Plan Local d'Urbanisme

Modification n°2

1. Rapport de Présentation (Notice annexe au rapport de présentation)

II. Modification de l’OAP du Rayol

OAP du PLU en vigueur

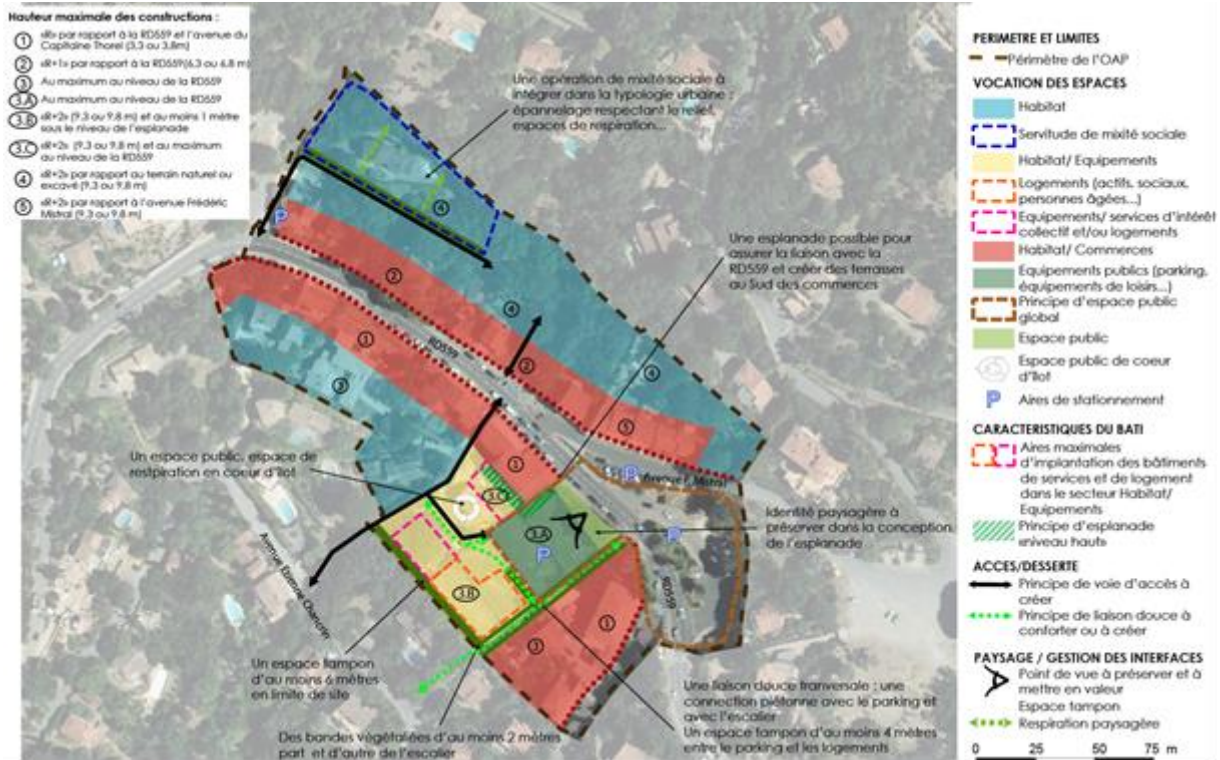
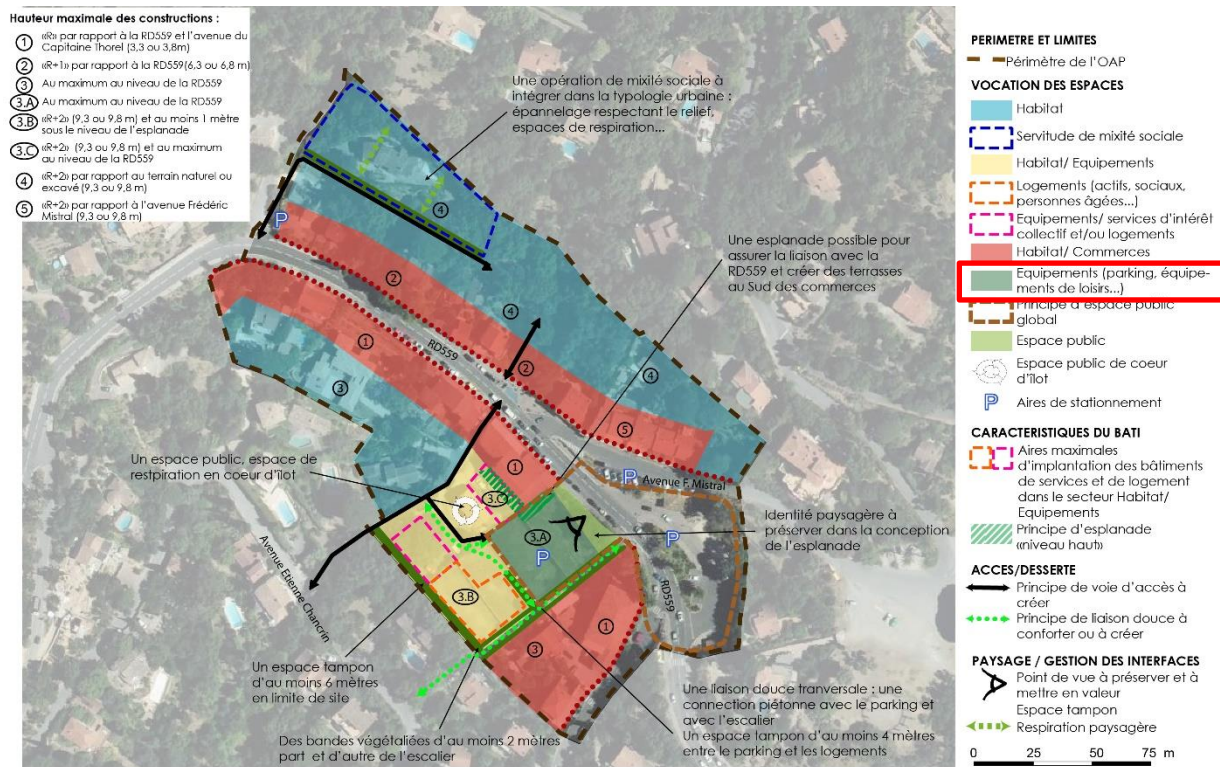
L'OAP initiale prévoyait un espace « équipements publics », cette mention doit être modifiée pour permettre la mutualisation du stationnement.

La modification consiste en la suppression de la mention « public » dans la légende de l'OAP.
